## Analyse sommaire de scénarios de modifications du corridor annoncé de la voie ferroviaire de contournement du centre-ville de Lac-Mégantic demandés par les municipalités de Lac-Mégantic, Nantes et Frontenac (juin 2018)

### Mise en contexte

### Variante Frontenac – 2Bi

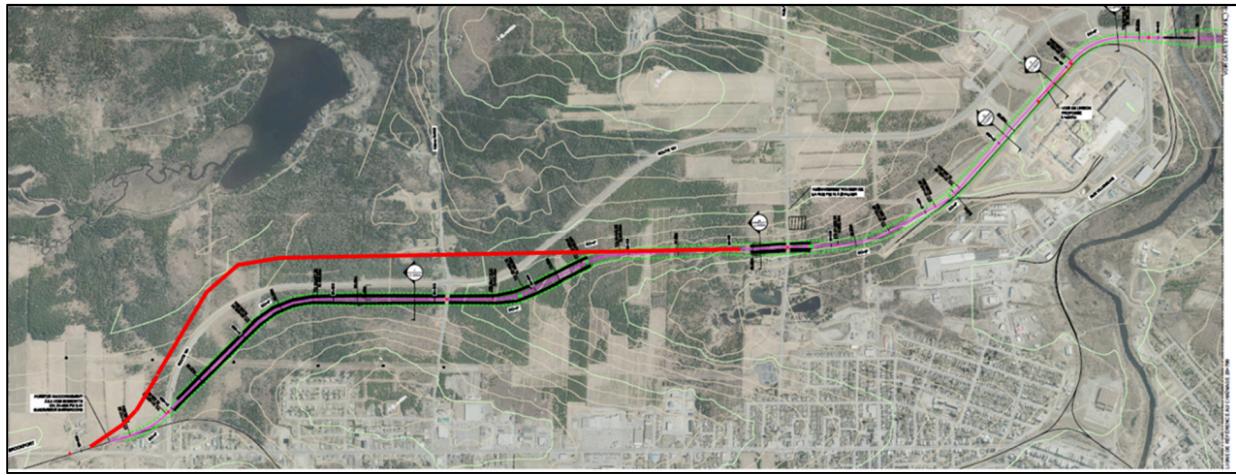
- Considérant que cette variante implique un tracé passant sous la surface du terrain naturel dans le roc sur une profondeur variant entre 30 et 50 mètres, une section en tunnel sur près d'un kilomètre de longueur doit être envisagée pour cette variante;
- Ce tunnel représente des coûts additionnels importants par rapport à la variante 2 retenue qui cherche à contourner les sommets plus élevés avec un tracé en courbes;
- Sur la base des coûts nets au km de tunnel avancé par AECOM, on obtient un coût de 47,3 M \$ additionnel pour la section en tunnel, et de 64,9 M \$ avec tous les autres coûts connexes ainsi que des délais importants sur l'échéancier actuel (> 1 an).

- Quatre lots de terrains ne seraient pas coupés ou enclavés dans la section où le tracé se trouve en tunnel;
- Moins d'interférence avec les cours d'eau naturels;
- Volumes de terrassements moindres.

- Coût additionnel significatif en raison du tunnel requis sur environ 1 000 mètres;
- Coûts d'entretien plus élevés;
- Détour plus long pour les propriétaires impactés par une coupure de leur terrain dans la zone en tranchée avec une profondeur variant entre 30 et 50 mètres car il n'y aura aucune possibilité d'aménager des traverses de fermes;

- Aménagements de clôtures ou autres afin d'empêcher toute intrusion (piétons, VHR, animaux, etc.) dans l'emprise ferroviaire dans la zone en tranchée avec une profondeur variant entre 30 et 50 mètres afin d'éviter des chutes;

- Selon les échanges avec CMQR, ce dernier n'opère présentement aucun tunnel dans tout son réseau;
- Délais importants au projet (> 1 an) et coûts additionnels suite aux analyses requises pour faire une étude d'APP sur cette variante, refaire les inventaires environnementaux requis pour réviser le rapport de l'étude environnementale et obtenir les autorisations nécessaires.

## **Variante Nantes - 2Ci**

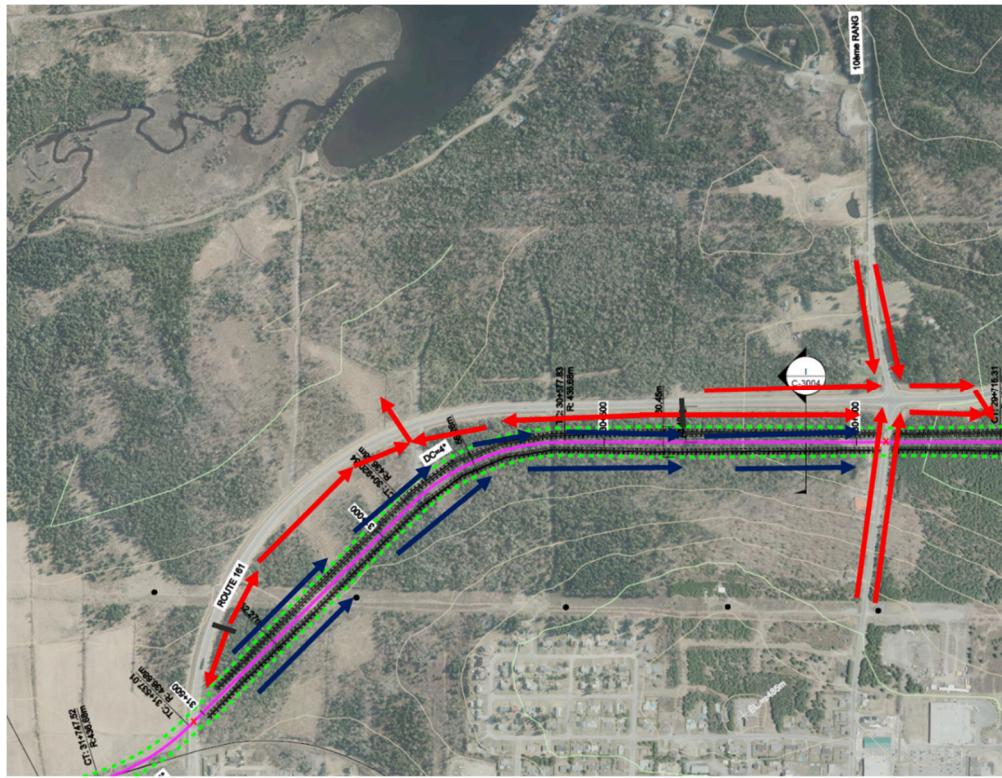
- La variante 2Ci consiste à faire un tracé au nord de la route 161 en partant d'un point de raccordement situé à proximité du passage à niveau existant sur la route 263;

- Le croisement du 10<sup>ème</sup> Rang se fait avec un passage à niveau au nord de la route 161;
- Le croisement de la route 161 se fait avec un passage à niveau localisé à environ 500 mètres à l'est du 10<sup>ème</sup> Rang alors que le tracé avec un pont d'étagement est situé à environ 700 mètres à l'est du 10<sup>ème</sup> Rang;

- Le débit journalier moyen annuel (DJMA) actuel sur la route 161 serait d'un peu plus de 3 000 véhicules par jour incluant un pourcentage de camions de 20 à 30 %;

- L'angle de croisement serait de 137 degrés, ce qui est près de la limite acceptable;
- Les coûts de construction seraient semblables aux coûts de la variante 2. Néanmoins, l'option 2Ci pourrait représenter des coûts additionnels d'environ 5 M \$ de plus que le tracé retenu à 133 M \$;

- La variante 2Ci représenterait des délais importants sur l'échéancier actuel (> 1 an).

- La route 161 est une route de catégorie « nationale » (i.e numéro 100 et plus). Un passage à niveau sur la route 161 dans une zone à haute vitesse (90 km/h) augmenterait le risque de collisions trains/véhicules;

- Un premier exercice de profil avait établi à environ 1,2 % la pente entre le passage à niveau de la route 161 et le raccordement à l'antenne vers Tafisa. L'objectif de conception (pente maximale) pour une voie principale de catégorie 3 est de 1,0 %. Le profil de la variante 2 retenue est de 1,06 % pour la même section;

- Le tracé 2Ci au nord de la route 161 passe plus près du lac à l'Orignal que la variante 2 retenue. Les fossés du tracé de la variante 2Ci se draineraient naturellement vers le lac à l'Orignal (le tracé est à l'élévation approximative de 452 m et le lac à l'élévation approximative de 422 m). Il faudrait donc installer des ouvrages de confinement étanche en cas de déversement accidentel (coûts additionnels);

*Note : selon la variante 2 retenue montrée sur cette figure, le drainage de la voie ferrée ne se jette pas vers le lac à l'Orignal mais plutôt vers la route 161 vers l'est.*

- L'angle de croisement du passage à niveau combiné à la pente de la voie ferrée et la courbe de la route 161 (rayon + de 450 mètres), ne présente pas une situation idéale recherchée pour la mise en place d'un passage à niveau sur la route 161 considérant sa classification et la vitesse affichée;

- Il est recommandé de poursuivre le projet en utilisant le tracé 2, tel qu'annoncé lors du 11 mai 2018 sans apporter de modifications au tracé retenu.
- Afin de respecter les échéanciers annoncés, il est recommandé que la Ville de Lac-Mégantic lance la Phase 2 afin d'effectuer les relevés de terrains et investigations géotechniques durant la période estivale 2018.
